**ENQUÊTE PUBLIQUE DU 20 JUIN 2022 AU 19 JUILLET 2022**

**relative à la demande de permis de construire pour réaliser une centrale photovoltaïque  
sur le territoire communal de Chambornay-lès-Bellevaux**

**DOSSIER déposé par la société SAS GDSOL 107  
50, rue Etienne Marcel  
75002 PARIS**

**- RAPPORT D'ENQUÊTE PUBLIQUE N° E22000028/25 -**

Carte des habitats, page 5 du résumé non technique (les zones concernées sont fléchées)

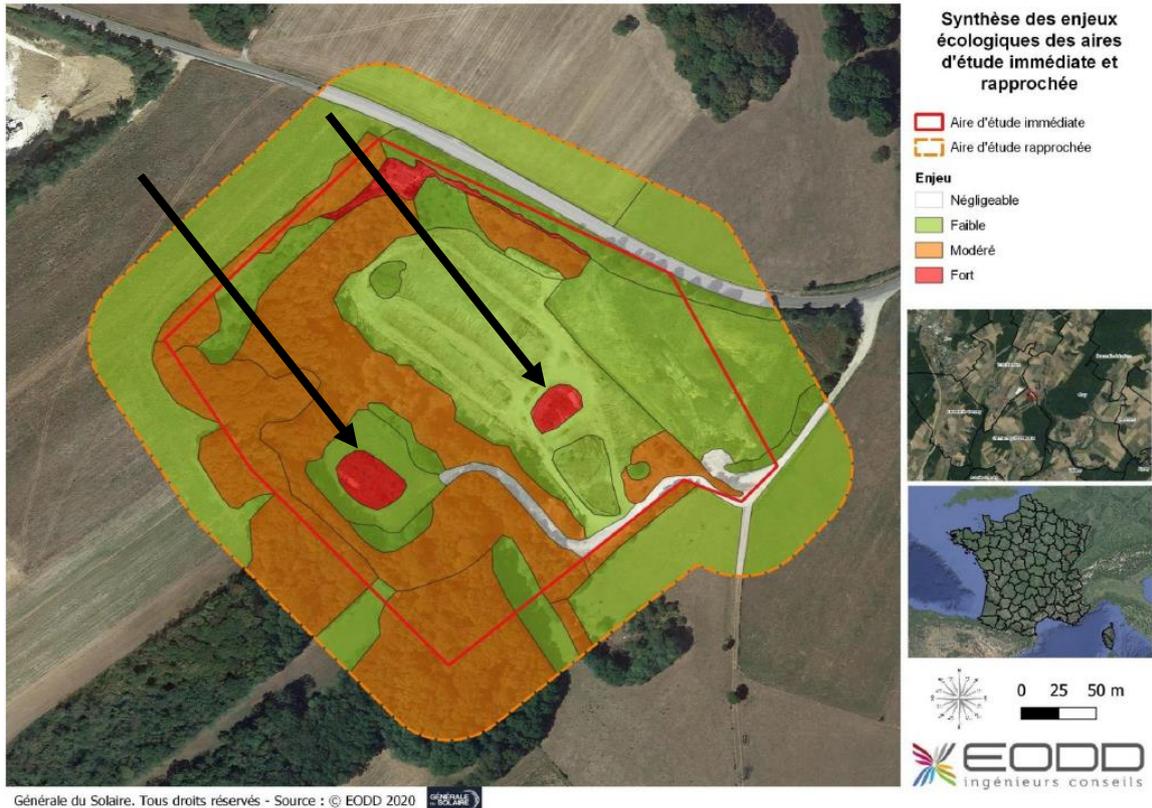
Je rappelle que le code Corine Biotope 87.1 ne comporte aucune référence à des habitats humides. La carte des habitats produite par le pétitionnaire me semble donc particulièrement imprécise. Ce manque de précision est préjudiciable à la bonne information du public comme l'indique par ailleurs la CPEPESC. La carte des enjeux en page 152 de l'étude d'impact mentionne les deux secteurs précédents comme étant des zones à enjeux forts. Compte tenu de ces enjeux, le lecteur s'attend à une prise en compte forte des zones humides et à une compensation conséquente de leur destruction.

Carte 6 : Localisation des sondages pédologiques

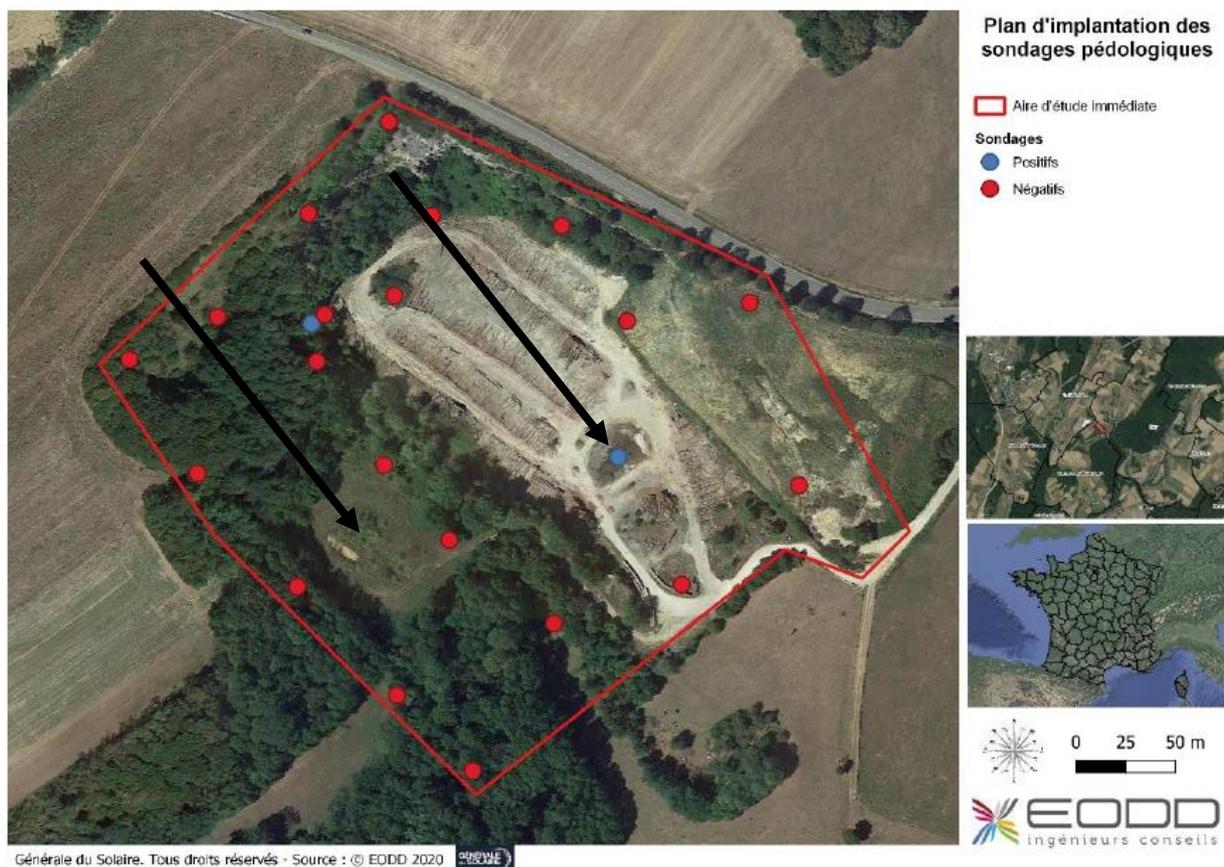
Cette conclusion n'a pour autant pas rectifié la carte des enjeux sur laquelle la friche arbustive à l'ouest demeure classée en enjeu fort.

La conclusion de l'étude d'impact est d'autant plus surprenante qu'aucun sondage pédologique n'a été effectuée dans la zone à l'ouest comme l'atteste la carte en page 119 de l'étude d'impact. Des sondages pédologique ont été réalisés de part et d'autre de la friche arbustive humide ouest (à une distance d'environ 30 m de celle-ci) mais jamais sur la zone pourtant classée en enjeu fort

Je demande donc au pétitionnaire de réaliser une étude zone humide dans l'habitat friche humide à l'ouest. L'identification des zones humides sera réalisée selon les principes définis par l'arrêté ministériel du 1er octobre 2009, modifiant l'arrêté du 24 juin 2008 relatif aux critères de définition et de délimitation des zones humides en application de l'article R.211-108 du code de

Figure 2 : Délimitation des zones et équipements composant le site d'implantation de la centrale solaire

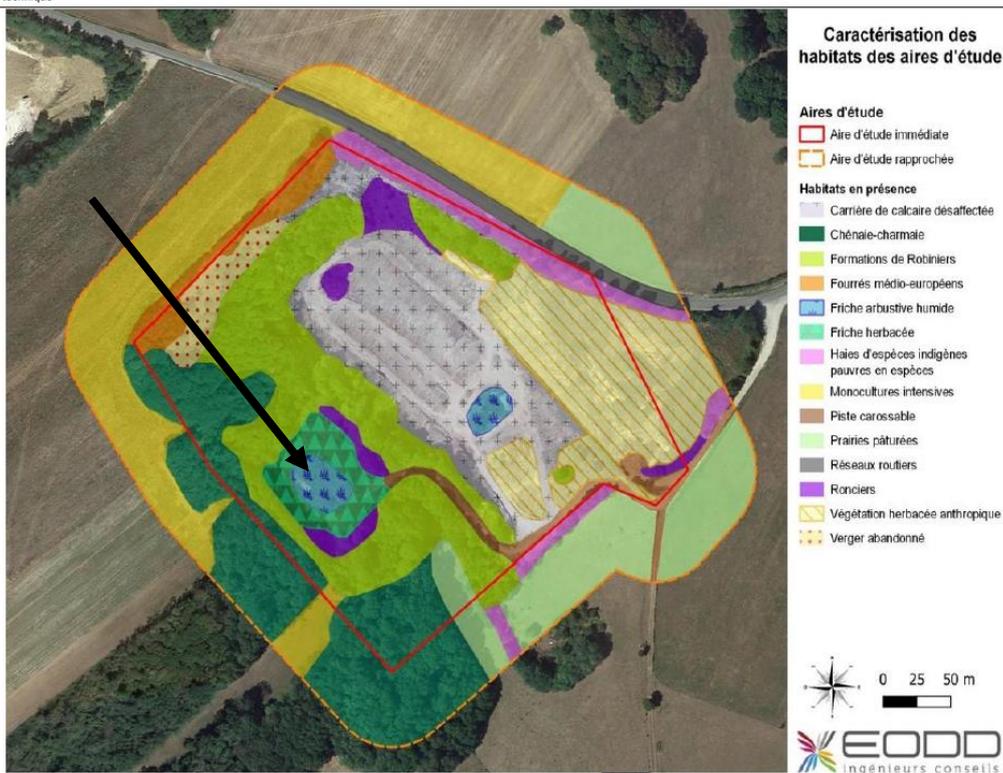
- J'estime que la prise en compte des zones humides par le projet est aujourd'hui insuffisante. Il subsiste un doute sur une zone à l'ouest du projet classée en « habitat de friche humide ». Cette zone classée en enjeu fort dans l'étude d'impact réalisée par le pétitionnaire, est détruite par le projet sans compensation.

- limiter la diffusion des plantes exotiques et envahissantes ;
  - compenser la destruction des zones humides existantes par la création d'une mare pérenne d'une superficie d'au moins 400 m<sup>2</sup>. Le pétitionnaire devra notamment démontrer que l'alimentation en eau de cette zone humide est assurée ;

- effectuer une recherche de zone humide dans l'habitat dénommé « friche humide » à l'ouest. L'identification des zones humides sera réalisée selon les principes définis par l'arrêté ministériel du 1er octobre 2009, modifiant l'arrêté du 24 juin 2008 relatif aux critères de définition et de délimitation des zones humides en application de l'article R.211-108 du Code de l'Environnement. Ces investigations complémentaires devront être effectuées avant la délivrance du permis de construire. Si les investigations de terrains démontrent l'existence d'une zone humide, le pétitionnaire dispose de deux solutions :

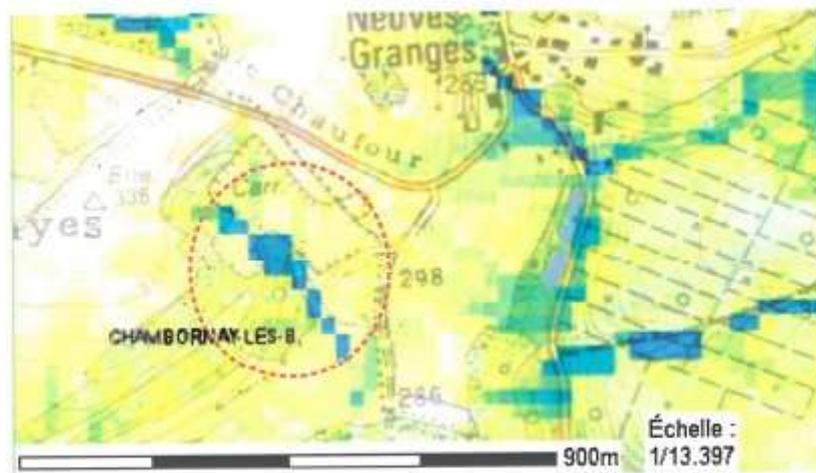
A minima, le bureau d'étude devait analyser les impacts cumulés de son projet avec cette carrière toujours en activité située à seulement 200 m au nord-ouest de l'aire d'étude immédiate.

La copie est donc à revoir sur ce point.

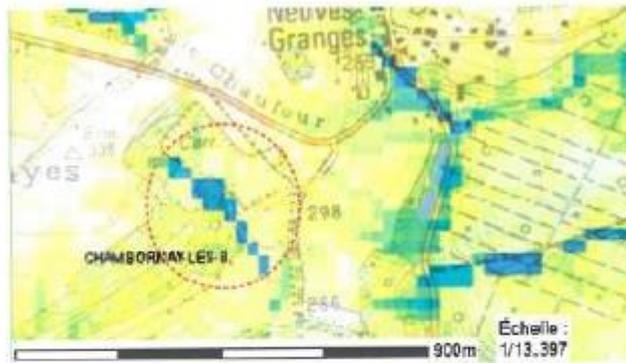
A minima, le bureau d'étude devait analyser les impacts cumulés de son projet avec cette carrière toujours en activité située à seulement 200 m au nord-ouest de l'aire d'étude immédiate.

La copie est donc à revoir sur ce point.
